Addendum Addenda

No./No
3

Project Description / Description de projet M20 Room 258A Server Room Reno / M20 - Rénovation de la salle 258a - Salle des serveurs		
Project No./No de projet 6178	Departmental Representative / représentant ministériel Benoit Ranger	Date 26-Oct-2023
Solicitation No./N° de sollicitation 23-58131		
Notice: This addendum shall form part of the tender documents and all conditions shall apply and be read in conjunction with the original plans and specifications.		
Nota: Cet addenda fait partie intégrale des dossiers d'appel; toutes les conditions énoncées doivent être lues et appliquées en conjonction avec les plans et les devis originaux.

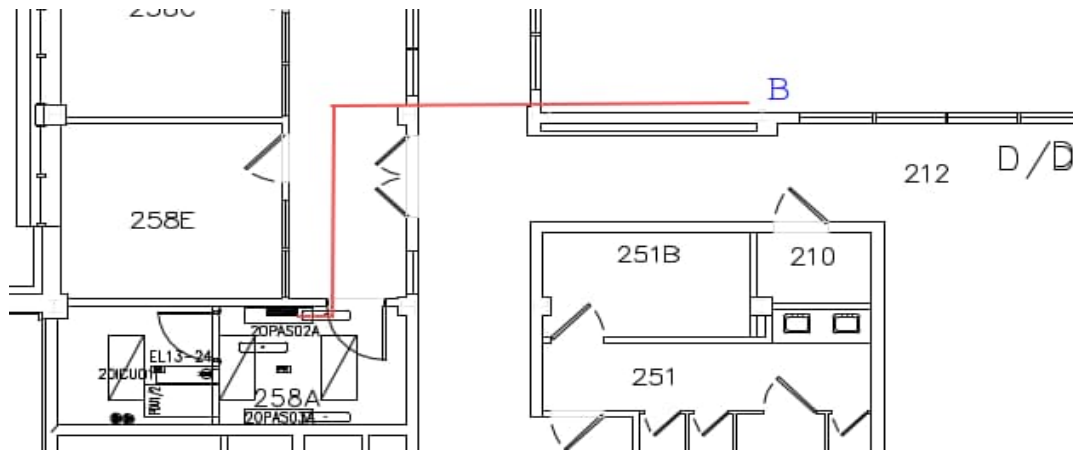
- 5 **Q:** Please clarify the length and location of the new conduit or teck needed to go from the basement transformer to the new panel on the 2nd floor. As well as the locations where we will need to coordinate the coring. No grid lines or floor plan are provided. We would also require the same clarifications for the routing of teck for the outdoor condensers (rm 258a to outside of room 302 (roof) / Veuillez clarifier la longueur et l'emplacement du nouveau conduit ou teck nécessaire pour aller du transformateur du sous-sol au nouveau panneau du 2e étage. Ainsi que les endroits où nous devons coordonner les carottages. Aucune ligne de quadrillage ni plan d'étage n'est fourni. Nous aurions également besoin des mêmes précisions pour l'acheminement du teck pour les condenseurs extérieurs (salle 258a vers l'extérieur de la salle 302 (toit)

As-builts drawings provided in Addendum #1 - Item #8.4. Measurement between floors provided in Addendum #1 - Item #11. / Dessins d'après exécution fournis dans l'Addenda #1 - Article #8.4. Mesure entre les étages fournie dans l'Addenda #1 - Article #11.

The intended routing shows as below, from basement corridor to highbay shown as point "A", rise up to point "B" as shown at second floor ceiling space, then to panel EL-13. Points "A" and "B" are only for demonstration purpose, The exact route shall be determined on site. / L'itinéraire prévu est illustré ci-dessous, du couloir du sous-sol à la grande hauteur indiquée par le point « A », monte jusqu'au point « B » comme indiqué au plafond du deuxième étage, puis jusqu'au panneau EL-13. Les points "A" et "B" sont uniquement à des fins de démonstration. L'itinéraire exact sera déterminé sur place.

From panel in room 258A, electrical routing follows the HVAC duct to roof, refer to drawing M01. / À partir du panneau de la pièce 258A, le cheminement électrique suit le conduit CVC jusqu'au toit, se référer au dessin M01.
